# VORENTWURF

| Staatliches Bauamt Augsburg                                              |  | Lageplan - Blatt 2         |
| <b>Staatsstraße 2035 Augsburg - Neuburg a. d. Donau</b><br>OD Mühlhausen |  |                            |
| Bau-km -0+000 bis Bau-km 0+342                                           |  |                            |

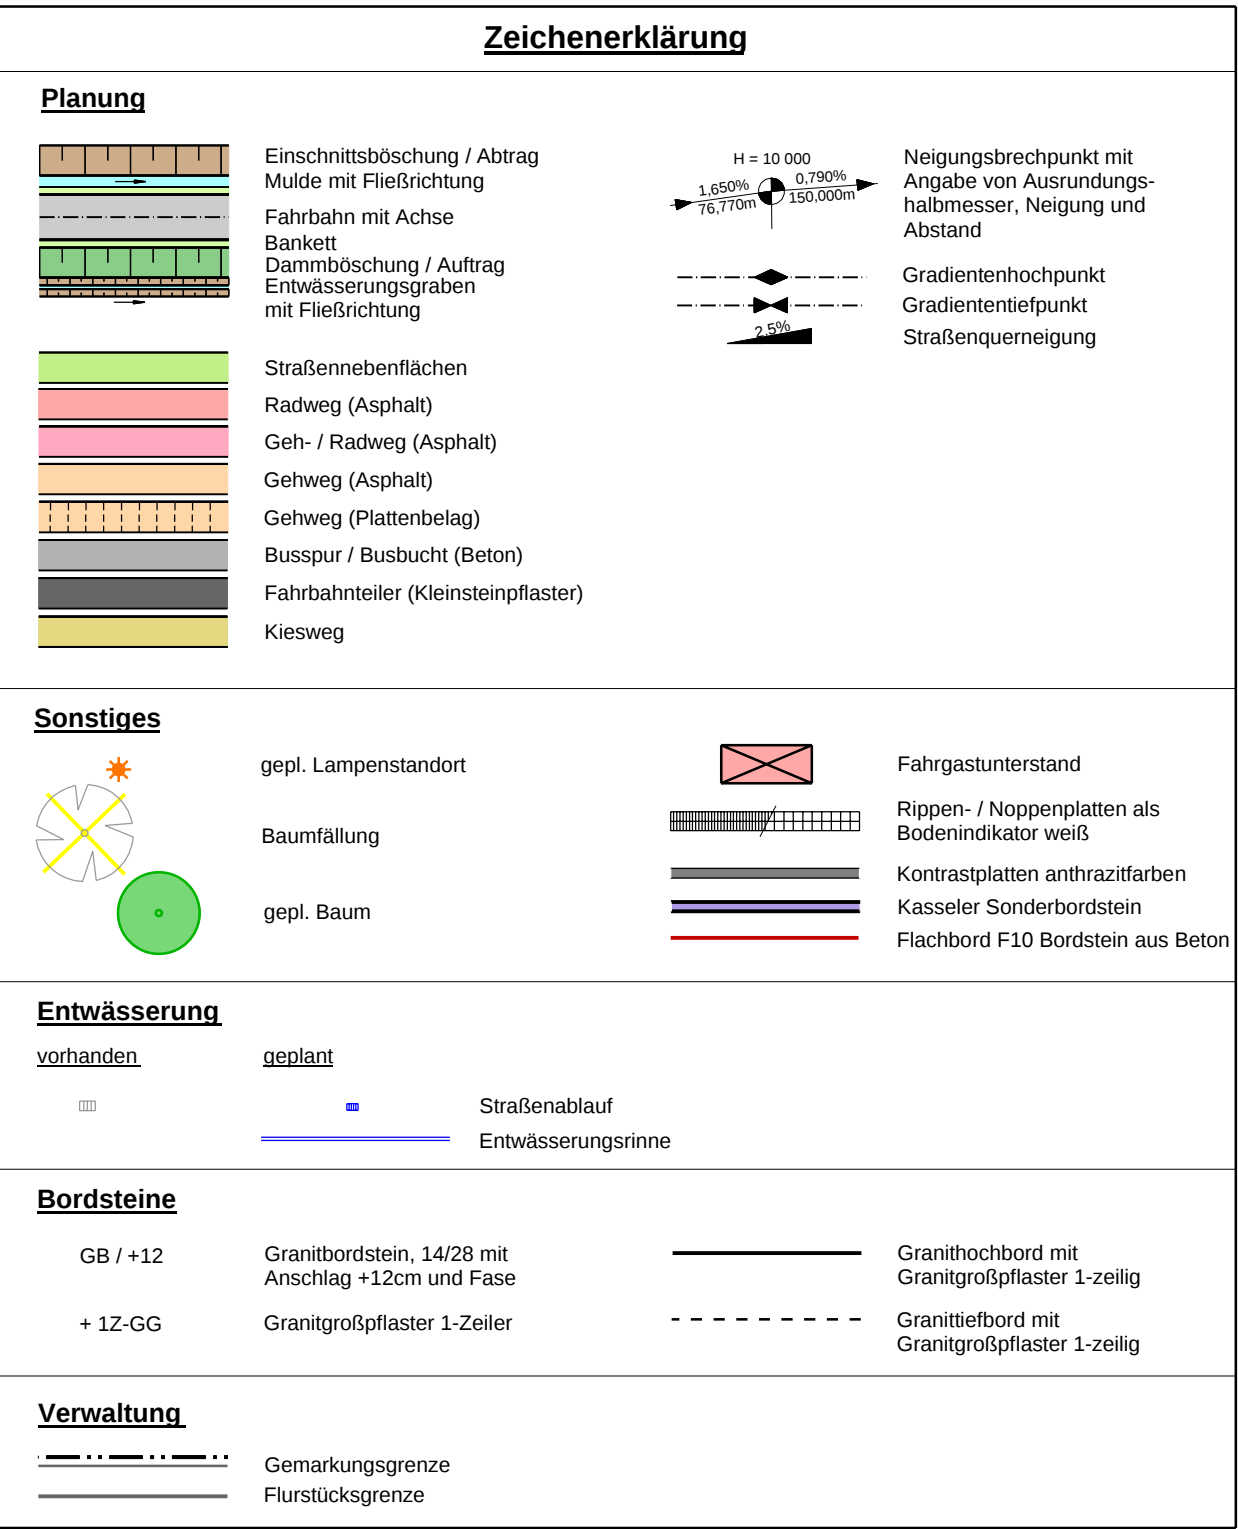
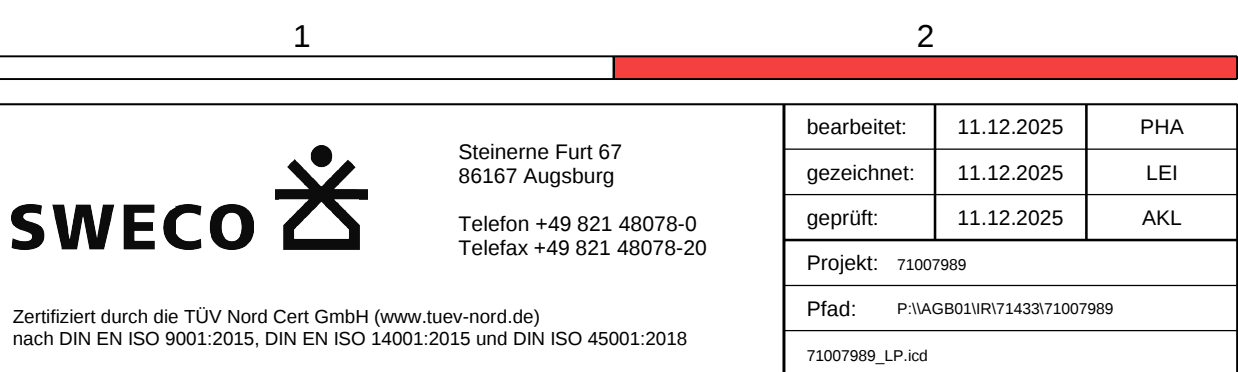
| a   | Schützrinne ergänzt, gepl. Schachtdeckel angepasst | 04.02.2026 | LEI     |
